Oppsummering av høring om oppdatert NVF

Oversendelse til RME for godkjenning 1. oktober 2026

Dette dokumentet inneholder forslag til oppdateringer av nasjonal veileder for funksjonskrav (NVF) – vedlegg til retningslinjer for forskrift om systemansvaret (fos) § 14.

Figur 6 2: Prinsippskisse for tilknytningsvern vist med dublert samband for transmisjonsnett

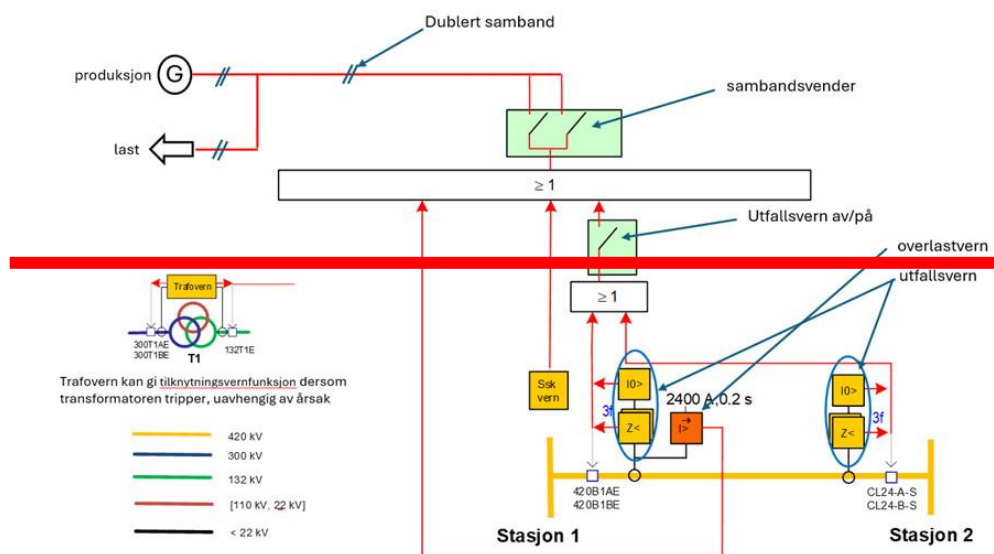
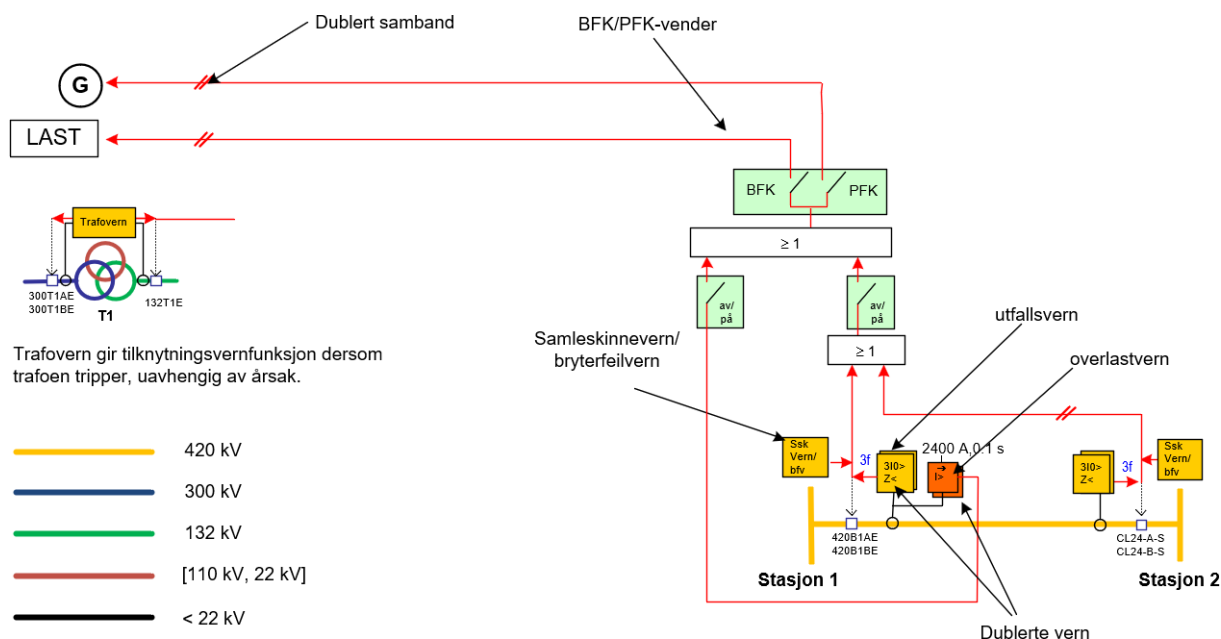
Kontrollanleggstekst for tilknytningsvern er byttet fra "Sysv" til "TMV" gjennom kapittelet. Ingen endring i krav.

Det har ikke kommet noen høringsinnspill på foreslått endring av prinsippskissen. Systemansvarlig sender forslaget uendret til RME.

Figur 7-3: Frakobling av feil ved vernsystem- eller effektbrytersvikt

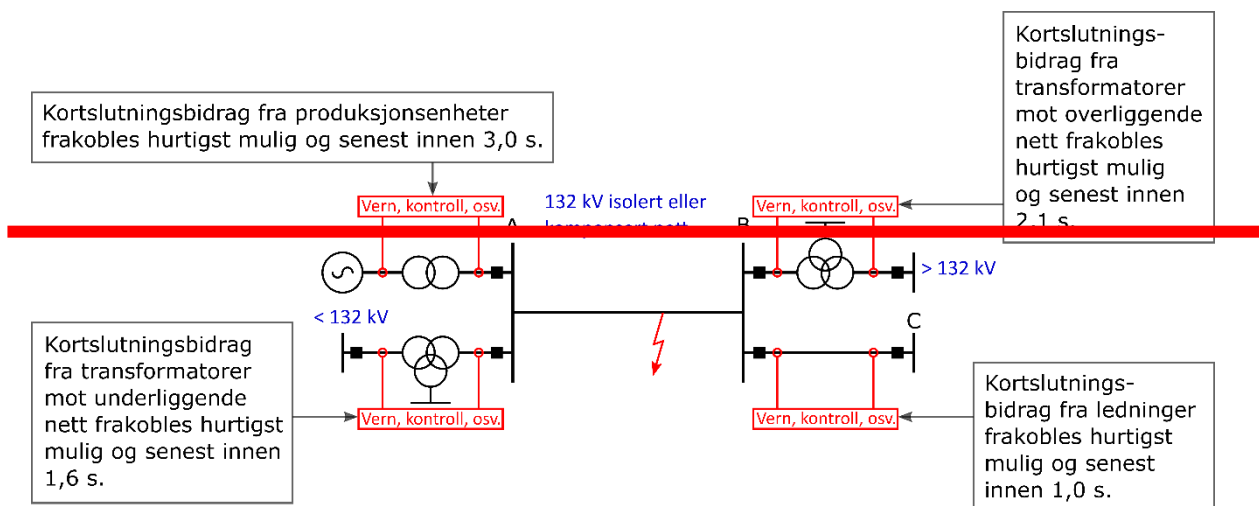
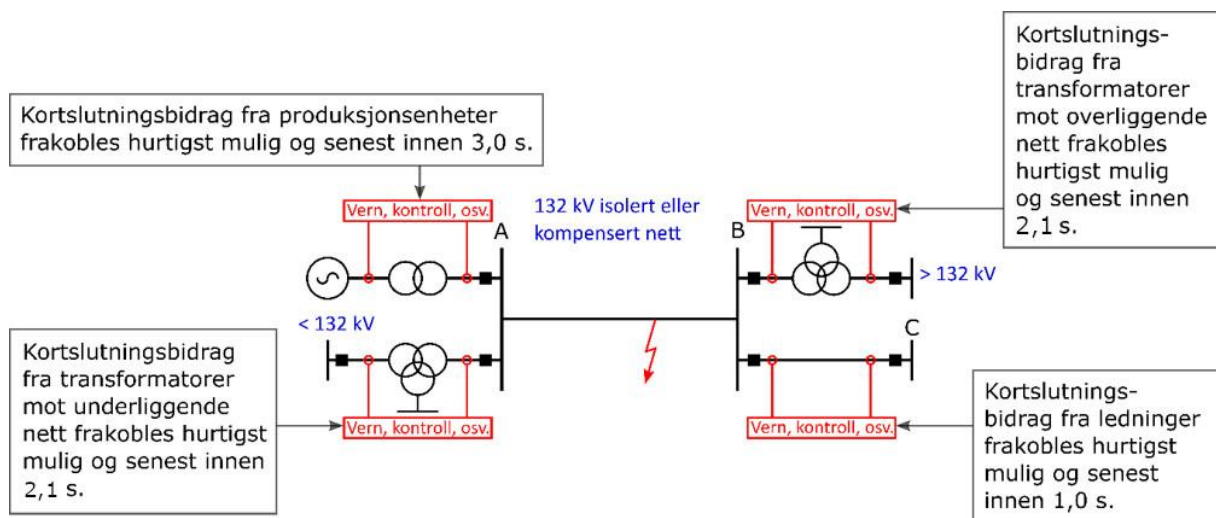
5.1 Kap. 7.2.1 Vernsystem for enhet, fig. 7-3

Det har ikke kommet noen høringsinnspill på foreslått endring av frakoblingstider. Systemansvarlig sender forslaget uendret til RME.

Figur 10-2: Krav til Fault Ride Through for forbruksanlegg. Ved spenninger i POC over kurven skal forbruksanlegg forbli tilknyttet.

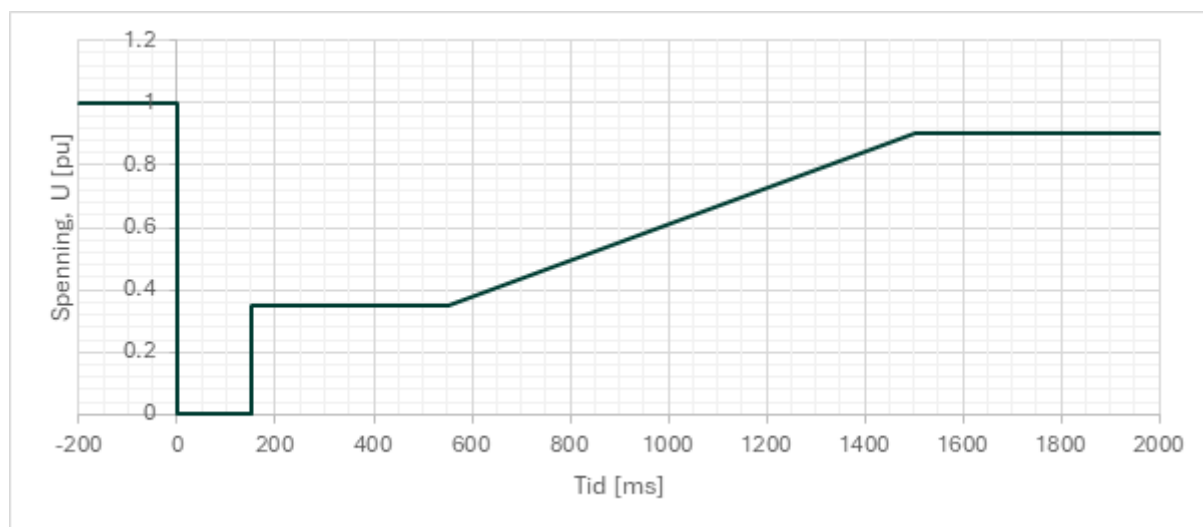
Google mener at deres IT anlegge oppfyller FRT kravene, men ikke kjøleanleggene. Siden behov for kjøling ikke kan styres, bes det om tilpasning av kravene til enten kun IT kapasiteten eller økte grenseverdier for PFAPR (+5% -20% for å ta høyde for temperaturvariasjoner utover året).

Det oppdateres også krav til PFAPR fra +/- 5% til +5/-10% last etter feil.

Forbruksanlegg av ytelse $P_{maks} \geq 30$ MW eller tilknyttet nett $U_n \geq 110$ kV skal kunne tåle spenningsdipp eller kortvarig avbrudd uten frakobling som vist Tabell 10-7 og Figur 10-2.

Med mindre det ikke er besluttet noe annet av systemansvarlig, skal forbruket være tilbake (innenfor $+5/-10$ % av forbruk før feil) senest 1 sekund etter at spenningen er tilbake over 90% av spenning før feil.

Forbruksanlegget skal være transient stabilt og forbli tilknyttet for alle feilforløp som gir en spenning i tilknytningspunktet over kurven, vist i Figur 10-2. Forbruksanlegget kan strømbegrenses under FRT forløpet.
